Avis délibéré
de la Mission régionale d'autorité environnementale
Provence-Alpes-Côte d'Azur

**sur la déclaration de projet valant mise en compatibilité du plan
local d'urbanisme de Forcalqueiret (83), liée à l'installation
d'une centrale photovoltaïque au sol au lieu-dit le Défens**

**N° MRAe
002322/A PP**

Figure 1: Localisation du projet de centrale photovoltaïque au sol - Source : RIE

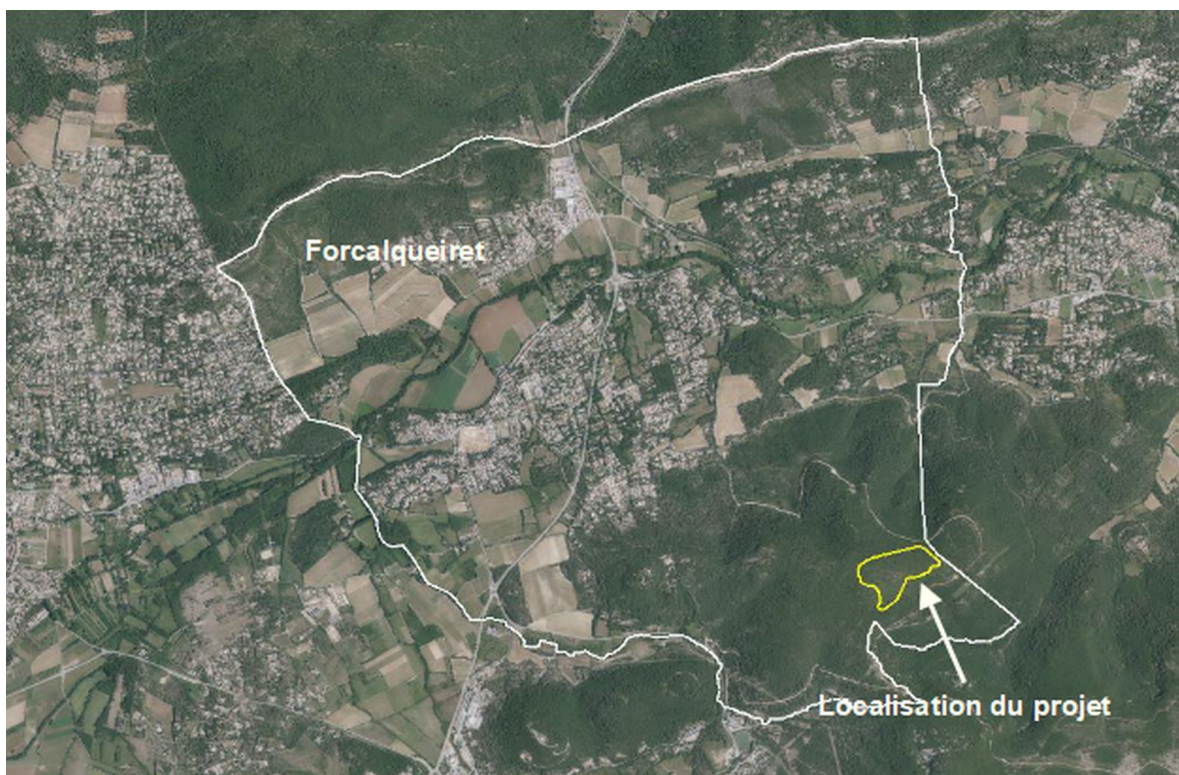
La commune souhaite mettre en œuvre la mise en compatibilité du PLU liée à la déclaration de projet, afin de permettre l'installation d'une centrale photovoltaïque au sol, au lieu-dit « Le Défens » dans la forêt communale de Forcalqueiret. Le secteur concerné (cf. figure 1) se situe en partie sommitale de la butte calcaire du vaste massif forestier du Défens (altitude 529 m NGF au centre de la zone d'étude) qui s'étend de Besse-sur-Issole, au nord-est, jusqu'au plateau du Siou-Blanc au-dessus de Toulon.

Figure 3: Extrait du zonage du PLU **après** MEC – DP secteur Npv - Source : 1b Exposé des motifs de la mise en compatibilité

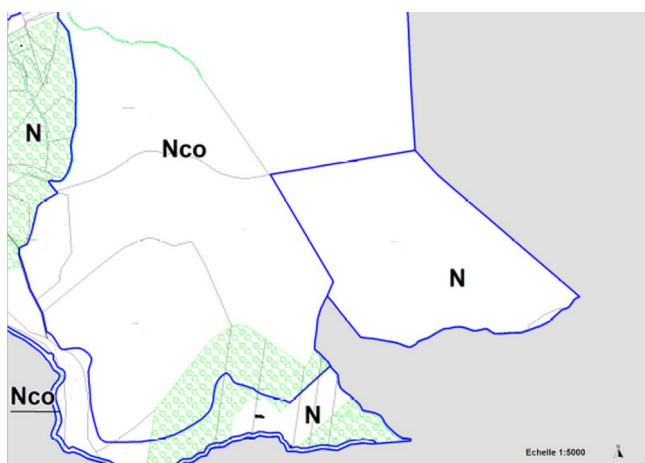
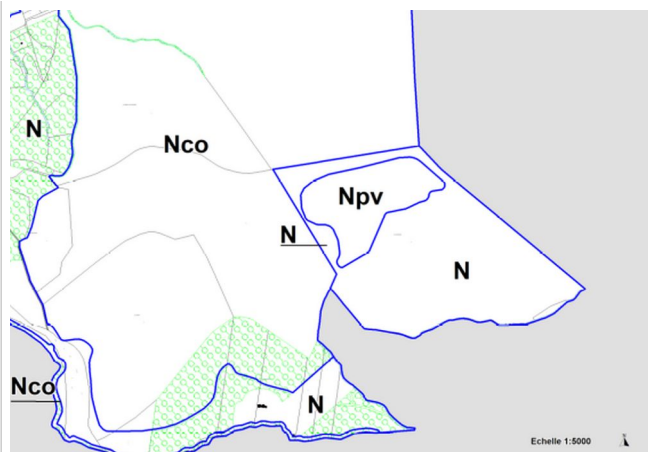
- la modification du zonage du PLU en délimitant un secteur Npv de la zone N d'une superficie de 8 ha (cf. figure 2 ci-dessous) ;
- la modification du règlement par l'ajout de règles spécifiques au secteur Npv autorisant « *les installations et constructions de toute nature, nécessaires aux installations photovoltaïques au sol, à l'exception des constructions à usage d'habitation* ». L'évolution du règlement écrit prévoit, entre autres, que « *l'article A et N18 « Traitement paysager des espaces libres* » est complété pour le secteur Npv par un rappel des prescriptions du SDIS et de l'arrêté préfectoral de débroussaillage. Le débroussaillage obligatoire devra être réalisé de manière sélective et alvéolaire en conservant des îlots de végétation (pelouses, garrigues, arbustes, arbres) et en respectant les prescriptions réglementaires. L'entretien pastoral du secteur Npv et de ses abords est à privilégier ».
